川内原子力発電所1, 2号炉 運転期間延長認可申請に係るヒアリング  
コメント反映整理表<耐震安全性評価>

川内原子力発電所1, 2号炉 運転期間延長認可申請に係るヒアリング  
コメント反映整理表<耐震安全性評価>

2023年6月15日 九州電力㈱

工事計画認可申請	第2-2図
川内原子力発電所第1号機	
原子炉冷却系統施設の系統図 (主蒸気・主給水設備) (2/2)	
(重大事故等対処設備)	
九州電力株式会社

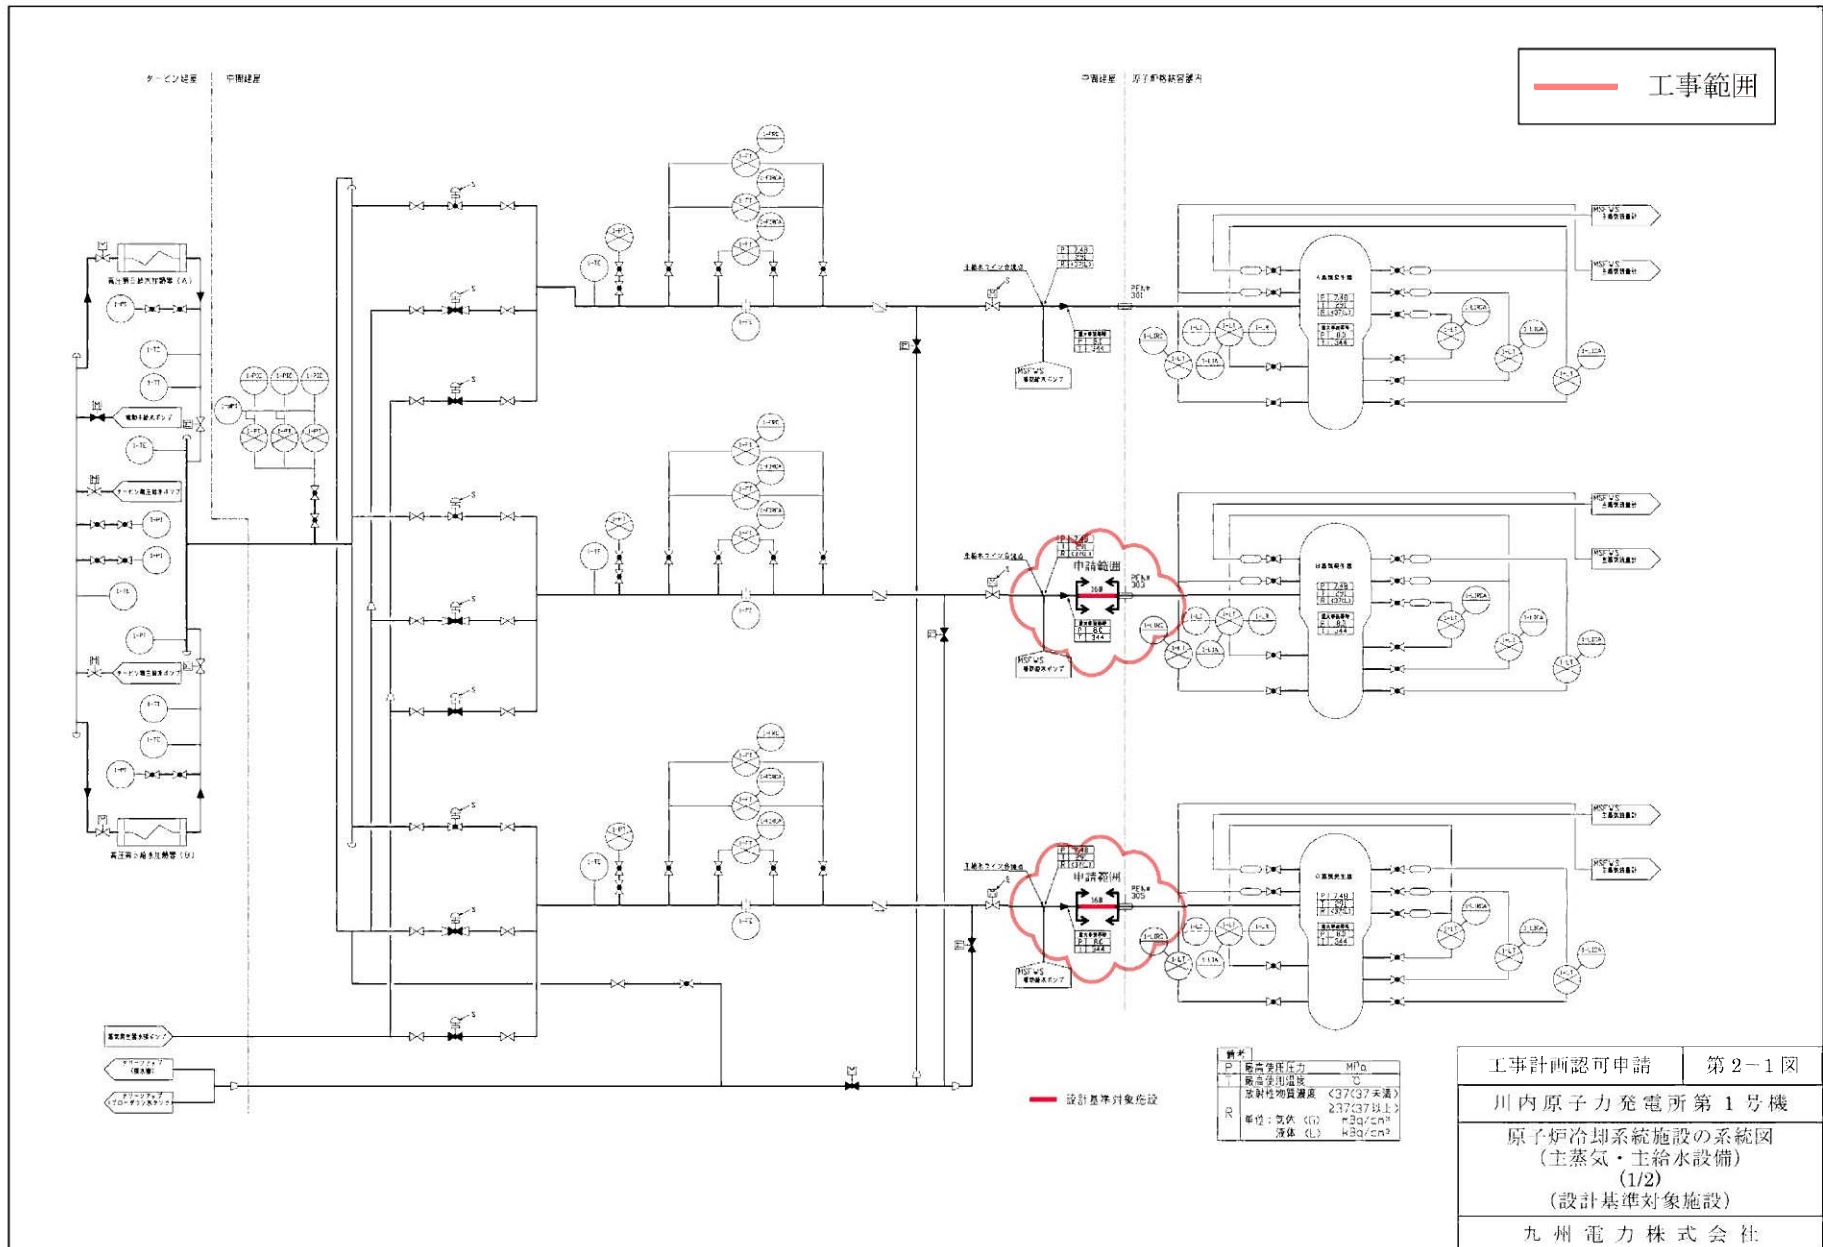
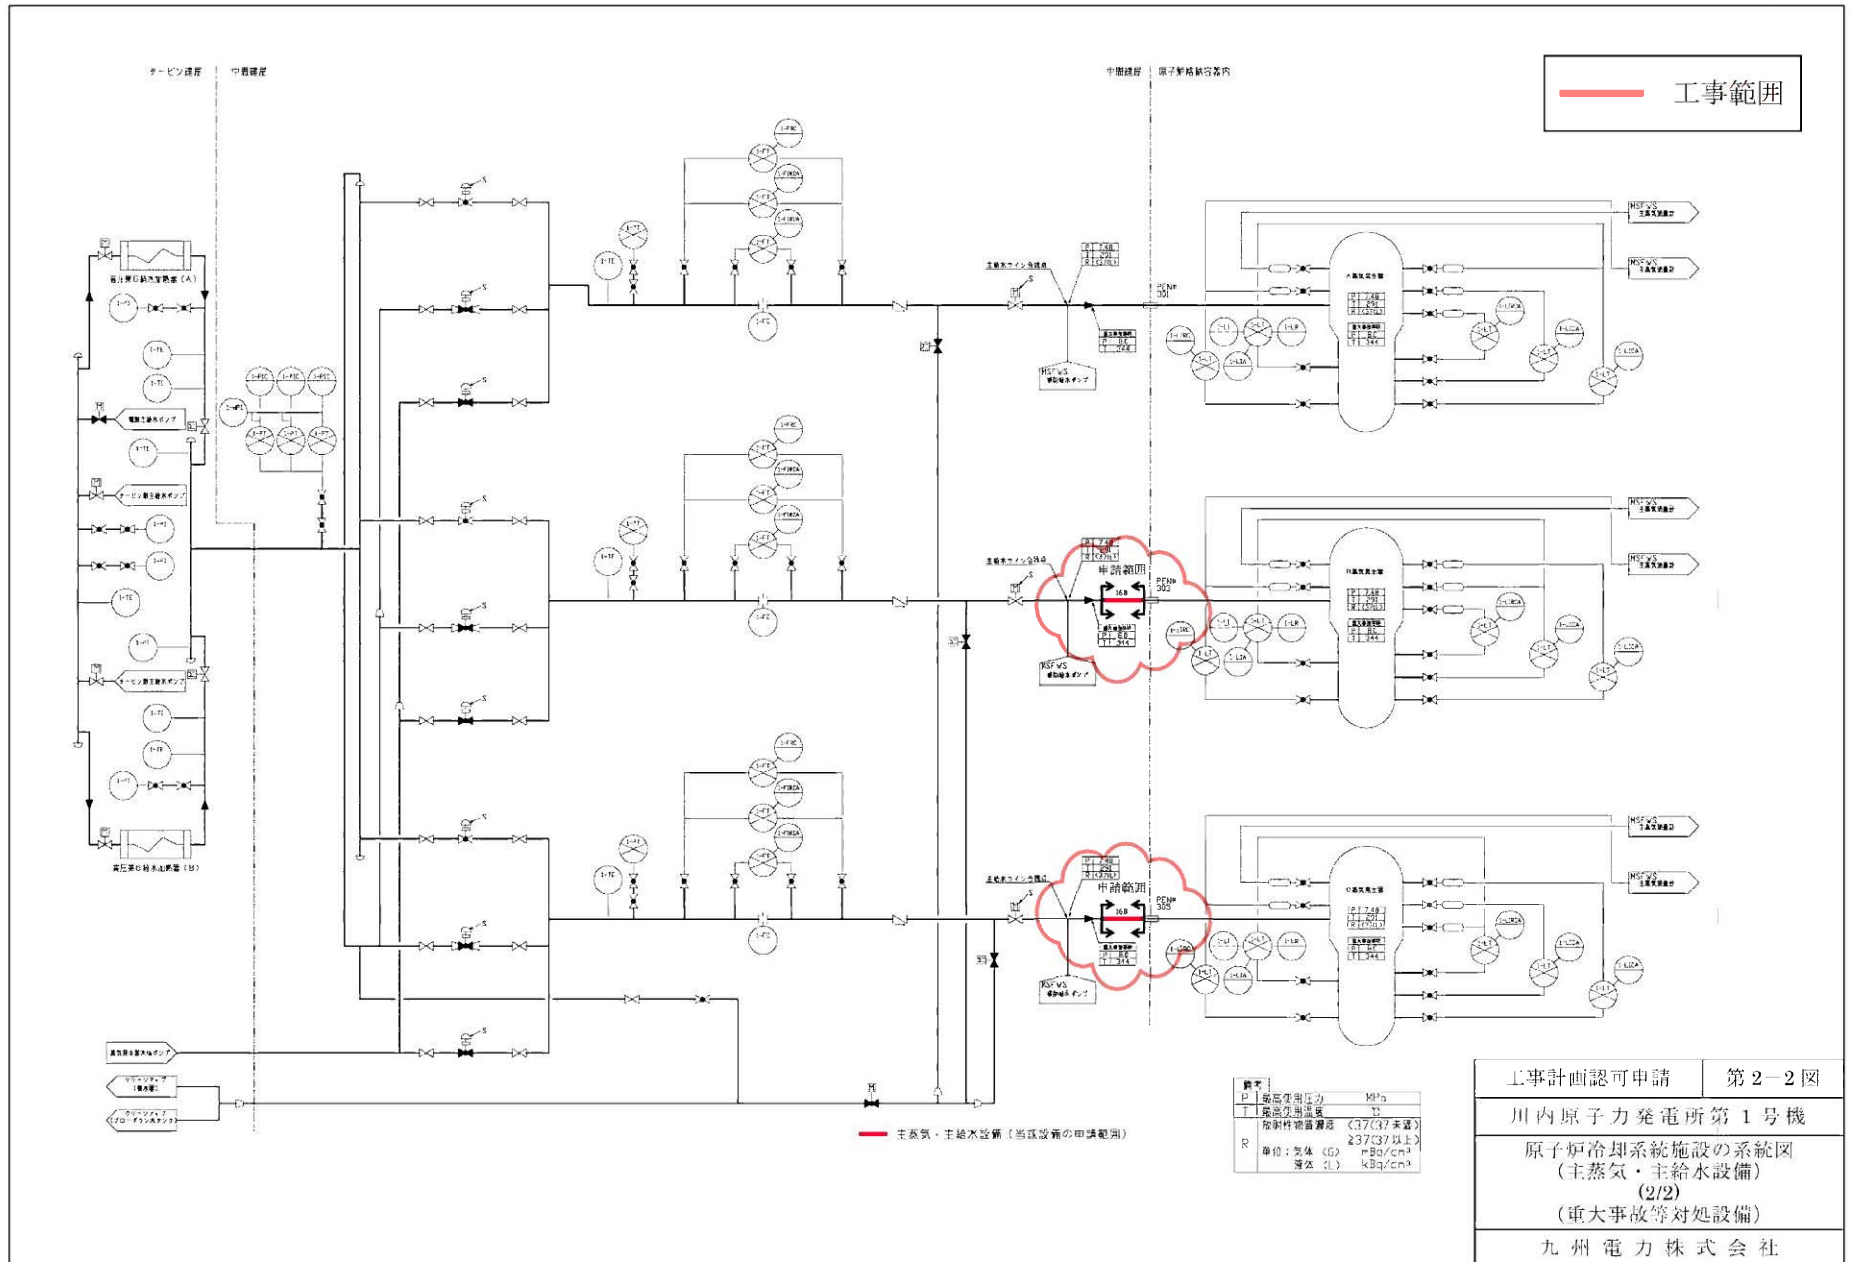
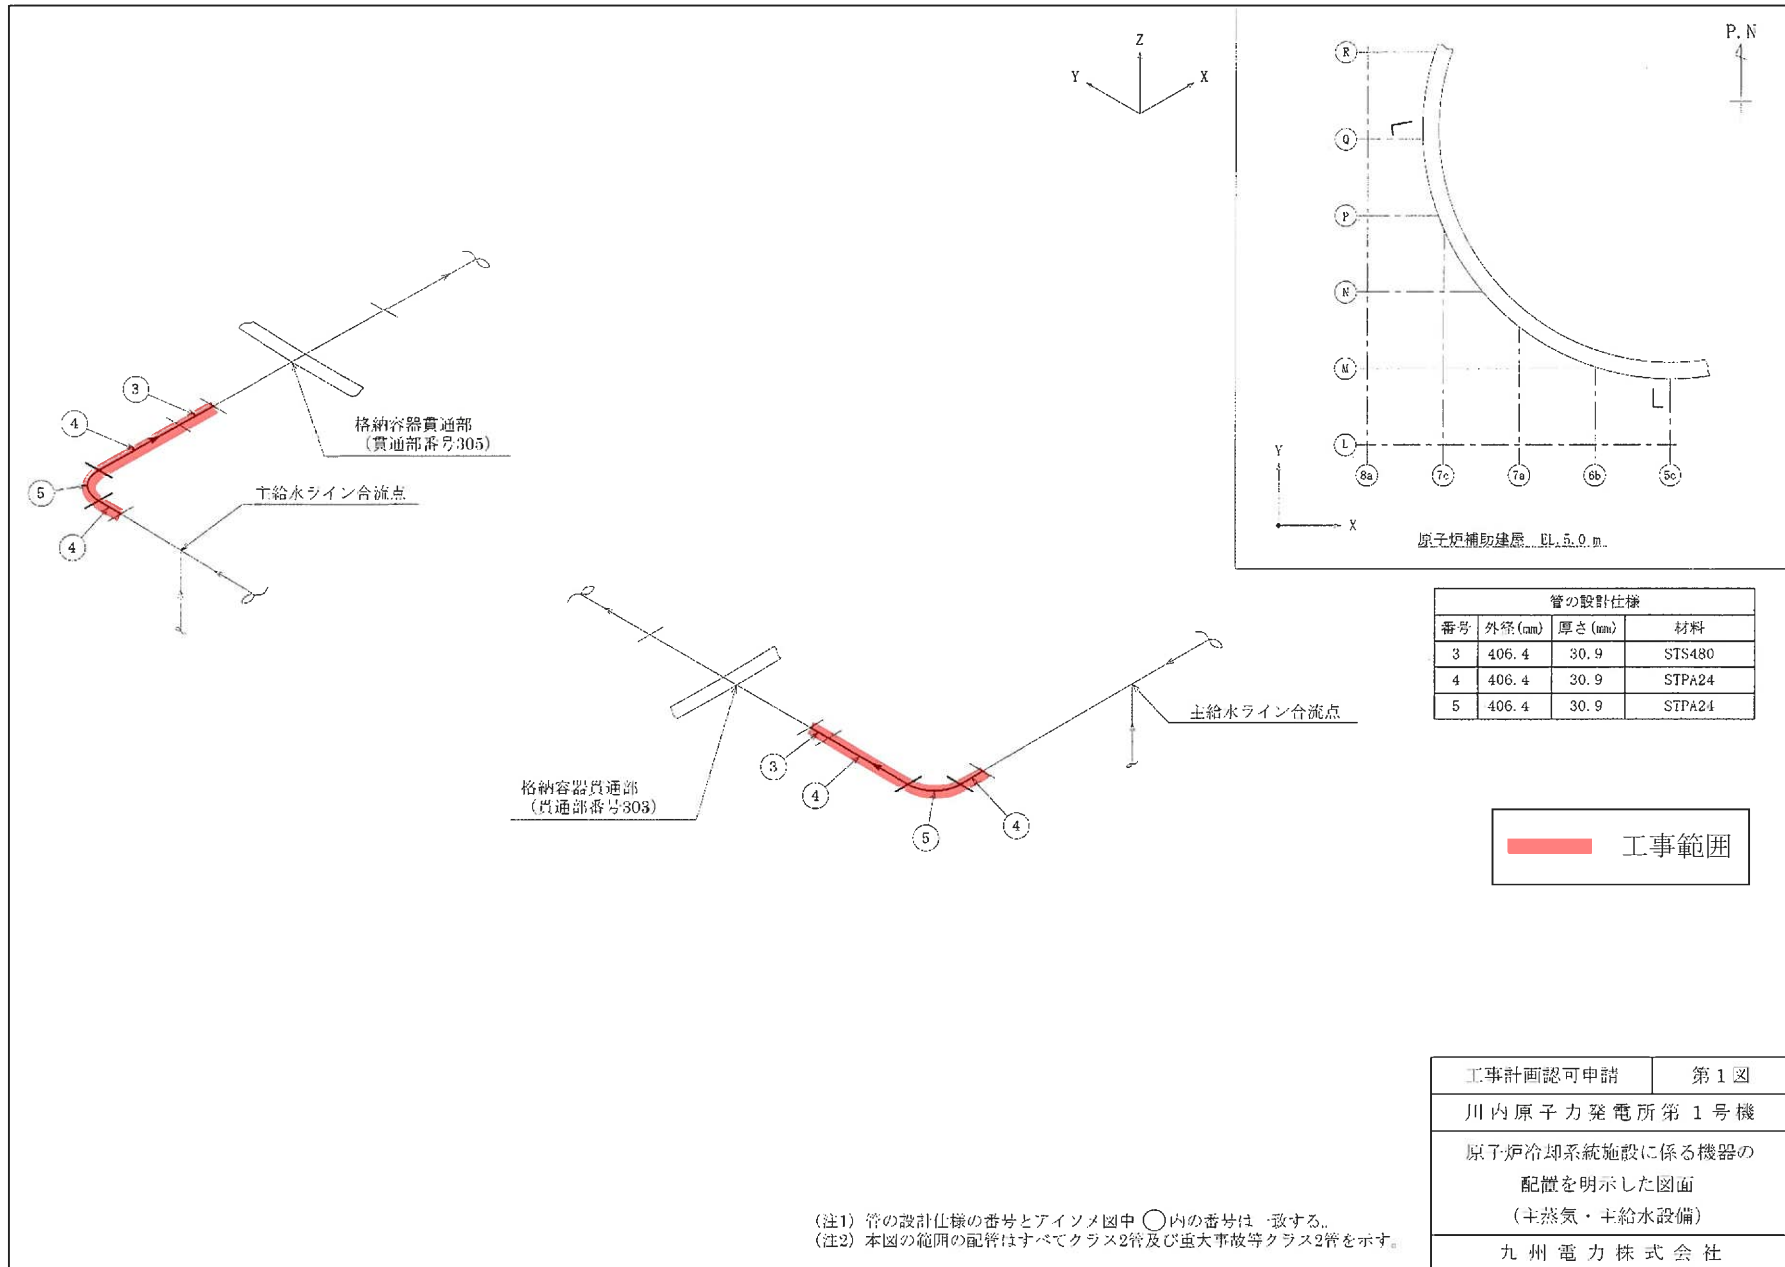
No	対象 号機	日付	資料名	該当 ページ	コメント内容	コメント対応	回答日	完了日
13	1/2号機	5月16日	回答資料 川内1, 2号炉－耐震安全性評価－2	－	主給水配管取替工事における工事計画の認可番号及び工事名称を記載すること。	回答資料 川内1, 2号炉－耐震安全性評価－2のとおり。	2023.6.15	
14	1/2号機	5月16日	回答資料 川内1, 2号炉－耐震安全性評価－2	－	主給水配管取替工事にてS80からS120に配管の内径及び壁厚を変更した理由	曲がり部を施工性の観点からエルボ管に変更したことにより、曲げ半径が小さくなったことから応力係数が増加したため、厚肉(sch80⇒sch120)へと変更した。	2023.6.15	
15	1/2号機	5月16日	回答資料 川内1, 2号炉－耐震安全性評価－2	－	添付資料－1～添付資料－4の図に工事範囲が分かるように示すこと。	回答資料 川内1, 2号炉－耐震安全性評価－2のとおり。	2023.6.15	
16	1/2号機	5月16日	回答資料 川内1, 2号炉－耐震安全性評価－4	－	PLM30とPLM40ではそれぞれどのような地震動を用いて評価したのか記載すること。	回答資料 川内1, 2号炉－耐震安全性評価－4のとおり。	2023.6.15	
17	1/2号機	5月16日	回答資料 川内1, 2号炉－耐震安全性評価－4	－	PLM30とPLM40の差異は応力比からの抽出以外にも疲労累積係数などから、網羅的に抽出すること。	回答資料 川内1, 2号炉－耐震安全性評価－4のとおり。	2023.6.15	
18	1/2号機	5月16日	回答資料 川内1, 2号炉－耐震安全性評価－5	－	「新規制基準認可時の耐震評価にて適用実績あり」について、認可番号や資料名を提示すること。	回答資料 川内1, 2号炉－耐震安全性評価－5のとおり。	2023.6.15	
19	1/2号機	5月16日	回答資料 川内1, 2号炉－耐震安全性評価－6	－	減肉がない場合の通常運転時における評価結果を追記すること。	当該配管については、設工認の申請対象となる配管ではないため、設工認における強度計算書を未作成であることを確認した。	2023.6.15

<p>タイトル</p>	<p>30年目評価以降に実施した主な改善の内、主給水配管取替工事の具体的内容を提示すること。</p>																	
<p>説明</p>	<p>以下に、平成 29 年 11 月 1 日付け原規規発第 1711013 号にて認可された工事計画（川内 1 号機主給水配管取替工事）の、具体的工事内容について示す。</p> <p>(1) 工事概要</p> <p>主給水配管については、炭素鋼製配管であったことから、曲がり部において流れ加速型腐食による減肉が想定されるため、当該部位の材質を減肉傾向の小さい低合金鋼へと取替えた。</p> <p>(2) 工事範囲の設計条件</p> <table border="1" data-bbox="480 904 1318 1048"> <thead> <tr> <th>系統名称</th> <th>機器区分</th> <th>最高使用圧力</th> <th>最高使用温度</th> </tr> </thead> <tbody> <tr> <td>主給水系統</td> <td>クラス 2 配管 (重大事故等クラス 2)</td> <td>7.48MPa (8.0MPa)</td> <td>291℃ (344℃)</td> </tr> </tbody> </table> <p>(3) 工事範囲の主要配管材料</p> <table border="1" data-bbox="486 1149 1267 1352"> <thead> <tr> <th colspan="2">範囲</th> <th>仕様</th> </tr> </thead> <tbody> <tr> <td rowspan="2">主給水ライン合流点 ～ 格納容器貫通部 (貫通部番号 301, 303, 305)</td> <td>既設</td> <td>16B×S80 STS49</td> </tr> <tr> <td rowspan="2">新設</td> <td>16B×S120 STS480*</td> </tr> <tr> <td>16B×S120 STPA24</td> </tr> </tbody> </table> <p>※現地配管との取合部（現地溶接線）については、異材溶接を回避するため同材取合いとし、溶接部については全て突合せ溶接とした。</p>	系統名称	機器区分	最高使用圧力	最高使用温度	主給水系統	クラス 2 配管 (重大事故等クラス 2)	7.48MPa (8.0MPa)	291℃ (344℃)	範囲		仕様	主給水ライン合流点 ～ 格納容器貫通部 (貫通部番号 301, 303, 305)	既設	16B×S80 STS49	新設	16B×S120 STS480*	16B×S120 STPA24

系統名称	機器区分	最高使用圧力	最高使用温度															
主給水系統	クラス 2 配管 (重大事故等クラス 2)	7.48MPa (8.0MPa)	291℃ (344℃)															
範囲		仕様																
主給水ライン合流点 ～ 格納容器貫通部 (貫通部番号 301, 303, 305)	既設	16B×S80 STS49																
	新設	16B×S120 STS480*																
16B×S120 STPA24

主給水系統配管 (B, C - 主給水配管 (C/V外))
